高浜発電所の原子炉設置変更許可について
(1、2号機の使用済燃料ピット保管時の燃料の管理方法の変更)

2022年12月21日
関西電力株式会社

高浜発電所の原子炉設置変更許可の概要

(1、2号機の使用済燃料ピット保管時の燃料の管理方法の変更)

管理方法変更イメージ

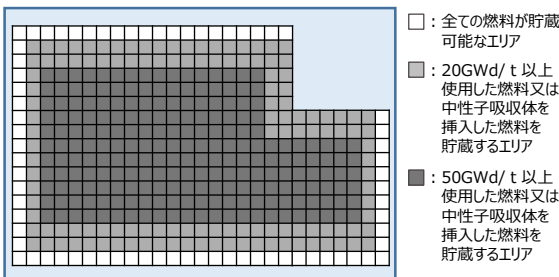
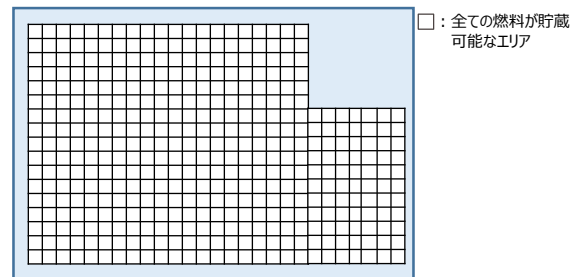
今回、スプレーを模擬した試験等を実施して事故対応時の水密度のデータ等の拡充を行い、改めて評価した結果、燃料の使用状態や中性子吸収体の存在を考慮しない管理方法により未臨界性が確保されることを確認したことから、管理方法を以下のとおり変更する。

現状の管理方法

燃料の使用状態に応じて保管エリア(3段階)を設定するとともに、一部の燃料に中性子吸収体の存在を考慮

変更後の管理方法※3

燃焼度や、中性子吸収体の存在を考慮しない管理

※3: 当初申請では、燃料の使用状態に応じた保管エリア(2段階)を設定するものであったが、原子力規制庁との議論を踏まえ、重大事等対策の有効性評価で採用されている手法を用いた評価を行い、管理方法を見直した。
